INFORME TÉCNICO-EJECUTIVO

Evaluación de la rotonda de la ciudad de Carmen del Paraná

Por Ing. Luis A. Caballero R. MSc

Octubre-2014

Gráfico 1. Elementos de la rotonda cuyas dimensiones se indican en la Tabla 1

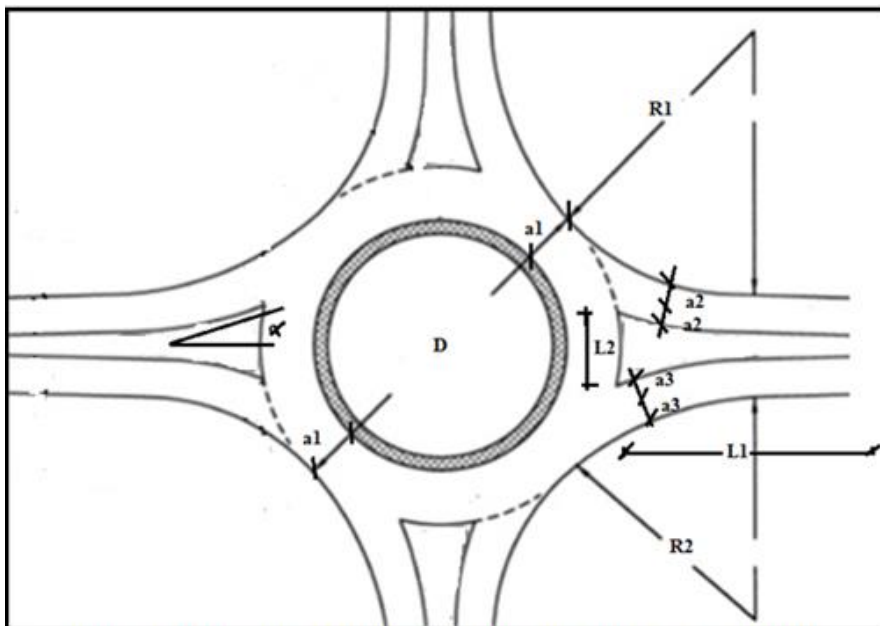
Datos del diseño geométrico			
N°	Rubros	Recomendación del Manual de Carreteras de Chile Volumen N° 3 (Parte I)	Medidas de la rotonda de Carmen del Parana
1	Radio R1	6 a 100 m	30 m
2	Radio R2	20 m (mínimo)	30 m
3	Ancho a1		11 m
4	Ancho a2	2,5 m	3 m
5	Ancho a3	4 m	4 m
6	Ángulo α	20° a 60°	15 °
7	Alineación del eje del ramal	A la izquierda del centro de la isla central o centrado	Centrado
8	L1	25 m (mínimo)	56 m
9	D	36 m	40 m

Las dimensiones de los elementos de la rotonda se ajustan a lo establecido en las Normas Chilenas (Tabla 1). Las distancias de visibilidad se ajustan a lo establecido en AASHTO ROUNDABOUTS, según la siguiente fórmula:

Fig. 4. Situación actual de la rotonda

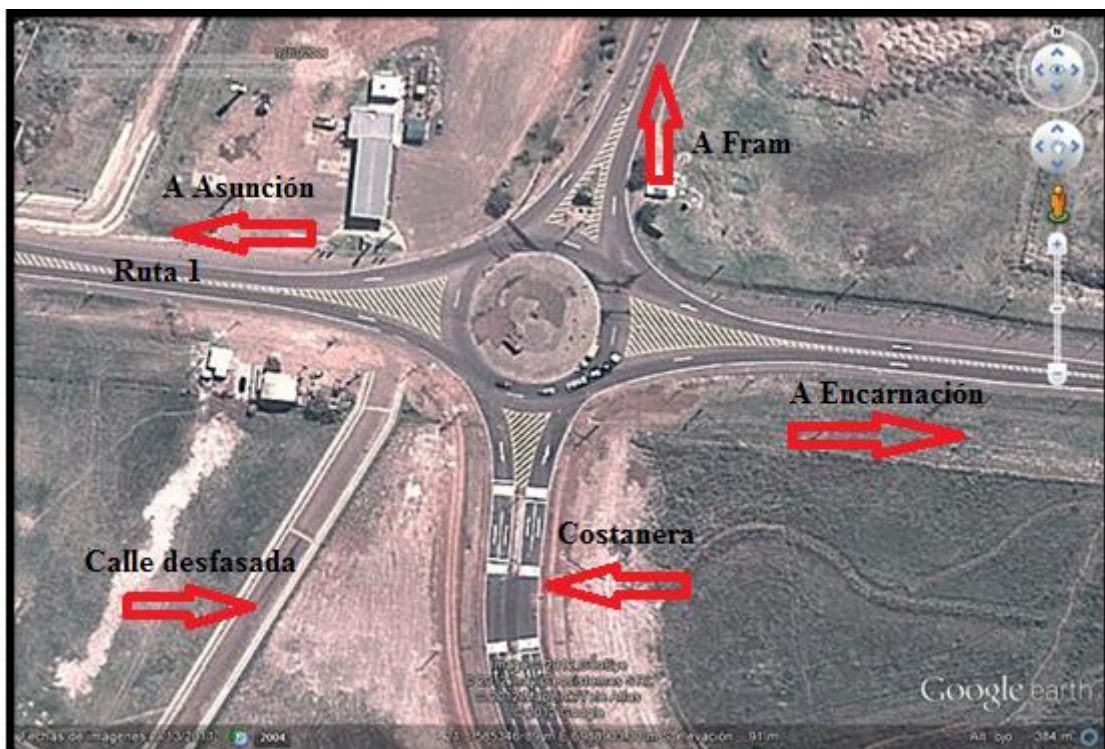
Los vehículos desarrollan alta velocidad en los accesos a la rotonda. La alta velocidad se observa con mayor frecuencia en el acceso del lado de Encarnación que en los demás accesos

En los cruces de calzadas no fueron previstas ninguna medida de protección al peatón como la sobreelevación de las isletas deflectoras. Tampoco se previeron paradas de autobuses y vereda de peatones (fig. 5).

Los cruces peatonales no están señalizados. No existen pasos de cebra para que los peatones crucen las calzadas de vehículos en condiciones de seguridad. La falta de señalización vertical no facilita el cruce de los peatones. La señalización vertical y horizontal en los accesos es deficiente.

Las vías de acceso han sido diseñadas solo para favorecer el tráfico de paso en desmedro del tráfico local.

- No se previó reductores de velocidad.
- No se previó carril para bici.

Gráfico 2. Medidas complementarias para advertir del cambio de escenario

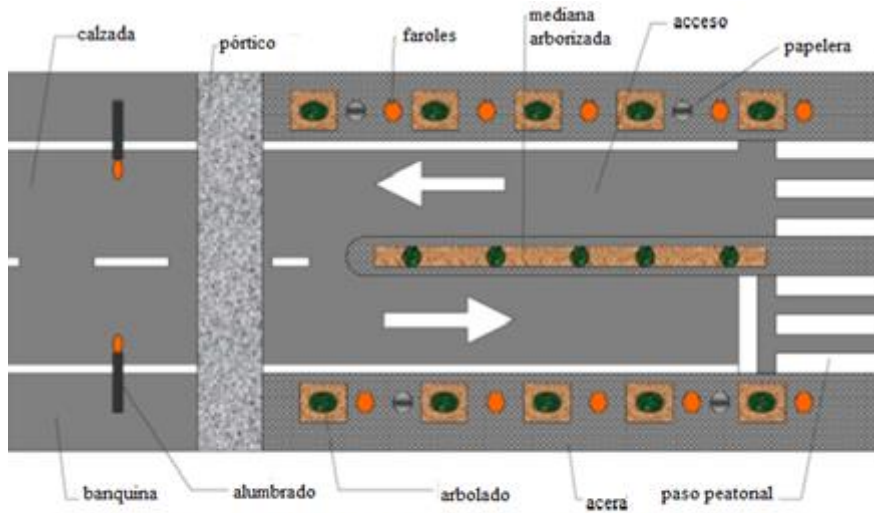
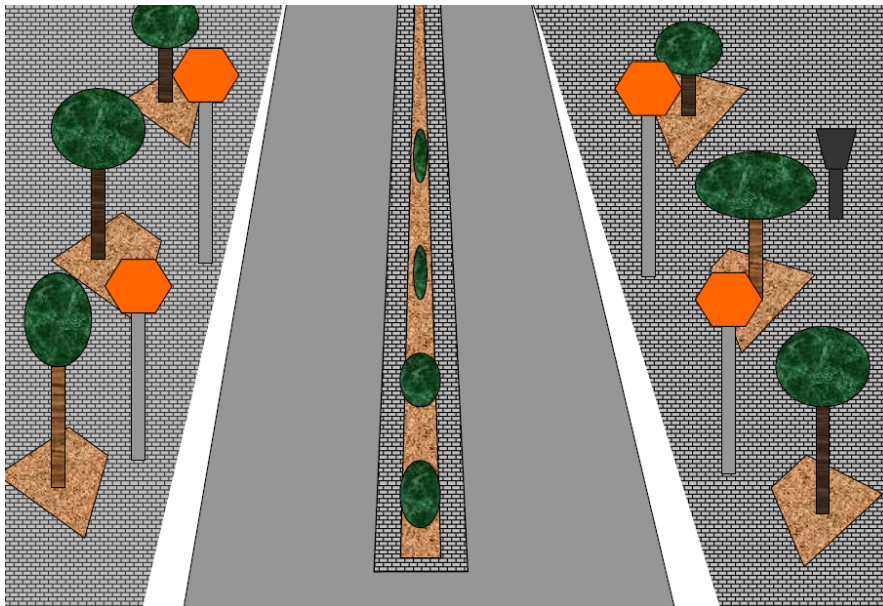
El usuario no se percata que las condiciones de circulación en las vías de acceso no son las mismas que en la carretera por la que circulaba, esto obedece a la falta de medidas complementarias previas a la rotonda como arbolamiento, pórticos, tratamiento paisajístico del conjunto de la intersección, que contribuyan al reconocimiento de la rotonda desde cierta distancia.

Se puede advertir de la entrada en esta zona mediante la colocación de pórticos y reductores de velocidad, aplicado a lo largo del acceso a fin de conseguir el efecto reductor de velocidad deseado (principalmente para el tráfico de paso). Es una medida que garantiza el mantenimiento de la reducción de velocidad. Debe ir convenientemente señalizado.

Como complemento a estos dispositivos se puede añadir arbolamiento y mobiliario urbano, que son elementos que contribuyen a crear un entorno

claramente diferenciado del de las carreteras y que ayudan a apaciguar el tráfico (gráf. 2,3 y 4).

Gráfico 4. Diseño de reductor de velocidad. Fuente, AASHTO ROUNDABOUTS

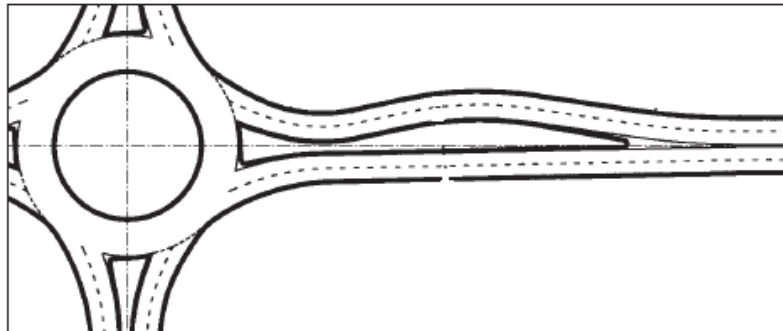
Las vías de acceso carecen de los elementos necesarios que impidan las altas velocidades; por ejemplo, reductores de velocidad del tráfico de paso.
